仕様変更のご案内

SE4D形 セーフティライトカーテン

SE4D形セーフティライトカーテンの仕様変更についてご案内いたします。

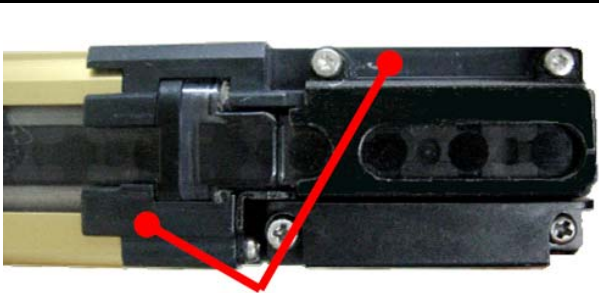
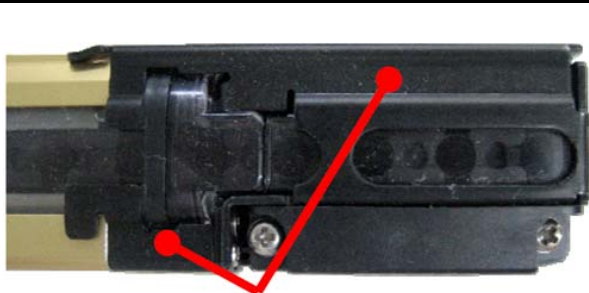
- ① 耐衝撃性の一層の向上のため、端末金属ケースの材質をアルミダイカストから圧延鋼板に変更いたします。

変更前	変更後
 <p>ケース材質：アルミダイカスト</p>	 <p>ケース材質：圧延鋼板</p>
